Subject: RE: Overleg irt mogelijke bemaling renovatie gebouw 45 azc Gilze
Sent: 10-4-2025, 10:18:50
From: [redacted]@brabantsedelta.nl>
To: [redacted]

Van: [Redacted] [\[Redacted\]@coa.nl](mailto:[Redacted]@coa.nl)>
Verzonden: woensdag 9 april 2025 15:42
Aan: [Redacted] [\[Redacted\]@brabantsedelta.nl](mailto:[Redacted]@brabantsedelta.nl)>
Onderwerp: Overleg irt mogelijke bemaling renovatie gebouw 45 azc Gilze

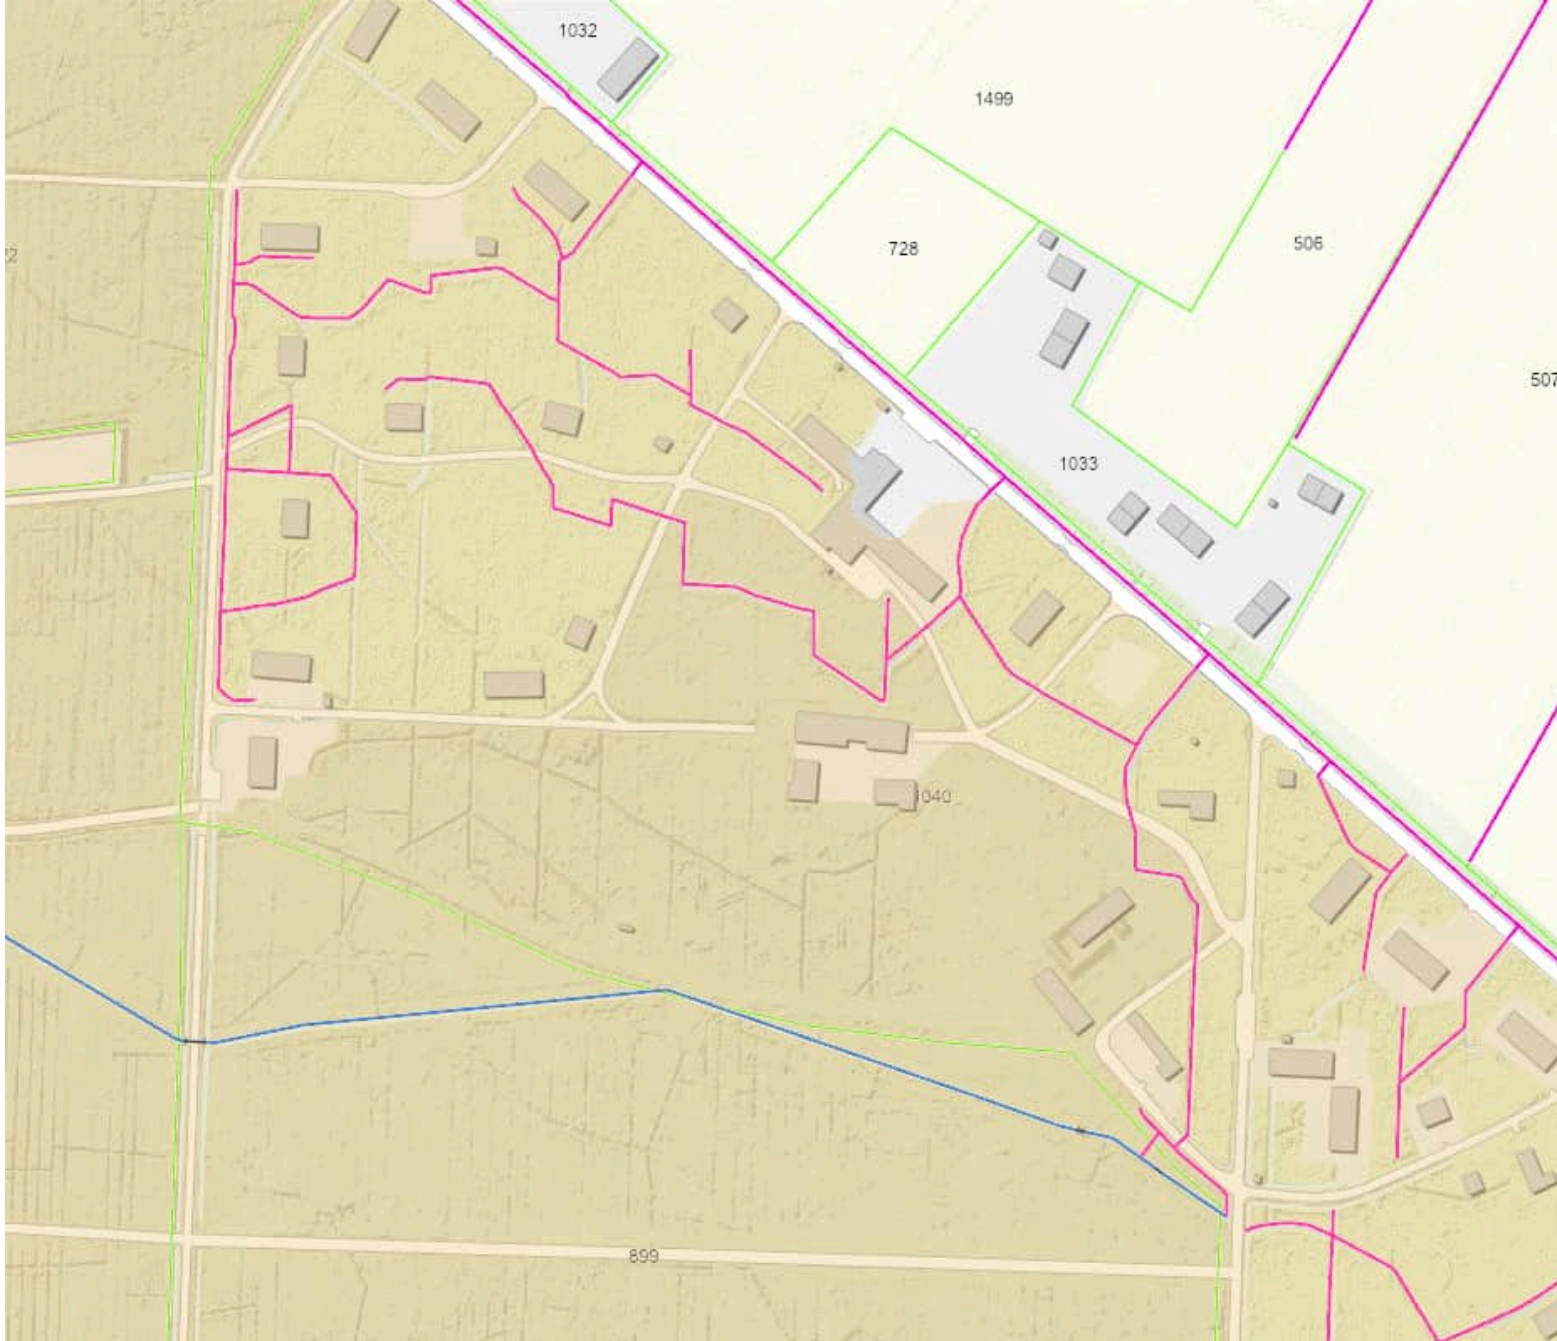
De onttrekking valt binnen alg regels en is niet vergunningplichtig.

Echter:

De onttrekking vindt plaats in beschermd gebied (zie onderstaand knipsel oranje weergegeven):
Dat houdt in dat het onttrokken water volledig in de bodem moet worden teruggebracht en niet mag worden geloosd op een watergang (zie voorwaarde uit de algemene regel).
Dat mag gewoon via infiltratie via de bodem door het water af te voeren ergens in het buitengebied. Gezien de hoeveelheid groen in de omgeving moet dat geen probleem te hoeven zijn.

- 2. Het onttrekken van grondwater voor het onttrekken van grondwater voor bronbemaling als:
 - a. de bronbemaling alleen gebruikt wordt voor het droog houden van een bouwput voor:
 - 1. bouwkundige of civieltechnische werking; of
 - 2. bodemsanering;
 - b. de te onttrekken hoeveelheid grondwater *maximaal 50.000 m³ per maand* is;
 - c. de onttrekking *niet langer duurt dan 6 maanden*; en
 - d. *bij een onttrekkingsinrichting gelegen **binnen** een beschermd gebied, beperkt beschermd gebied, attentiegebied, invloedsgebied Natura 2000 of beperkt invloedsgebied Natura 2000: het onttrokken grondwater volledig wordt teruggebracht in de bodem;*
